－ 改善箇所説明図 －

不具合発生箇所

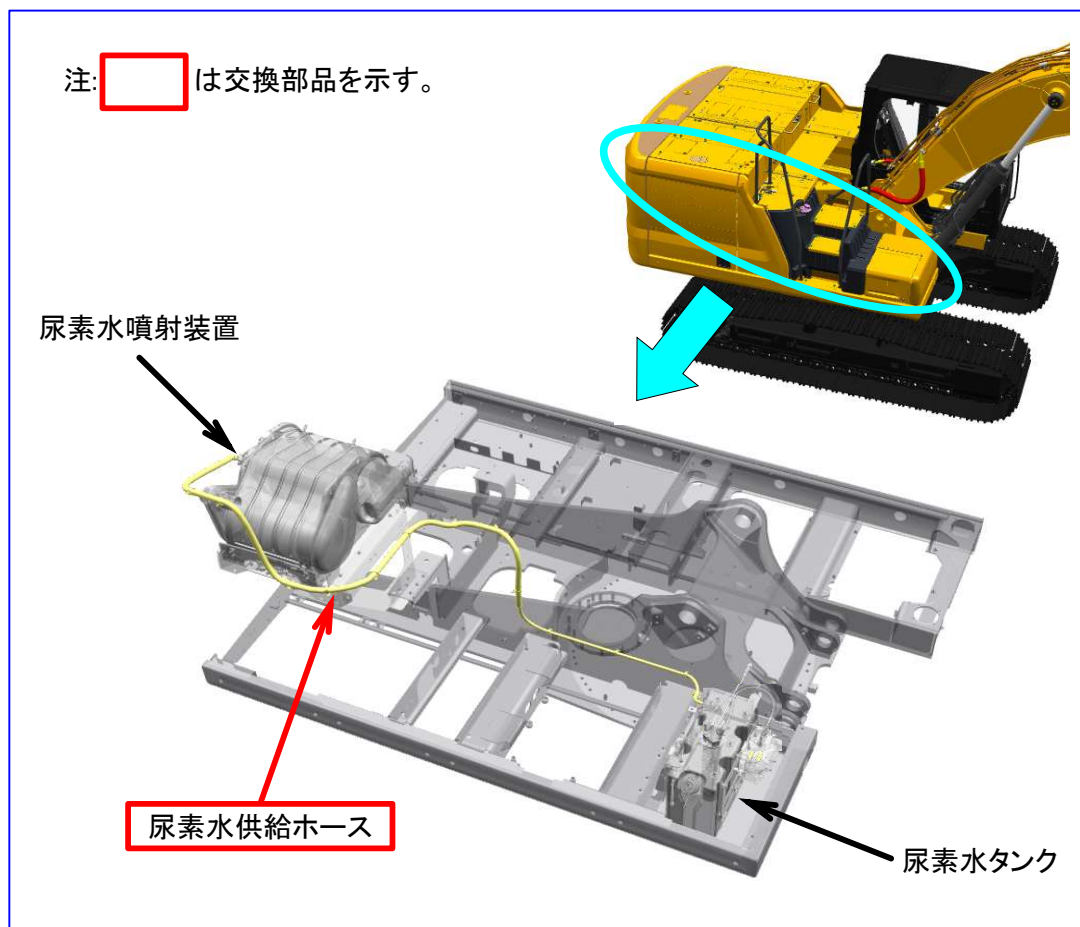
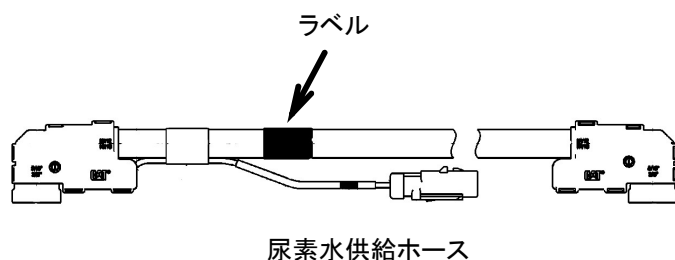
当該特定特殊自動車の排気ガス浄化装置の一部である尿素SCR装置において、尿素水供給ホースが尿素水噴射制御装置の要求仕様を満たさないため破損し、尿素水が漏れ出るおそれがある。そのまま使用を続けると尿素水を正常に噴射できなくなり、窒素酸化物の還元反応に影響を及ぼす。

全車両、尿素水供給ホースを対策品へ交換する。

－ 尿素水供給ホースに貼りつけられたラベルに印刷されている部品番号により識別する。
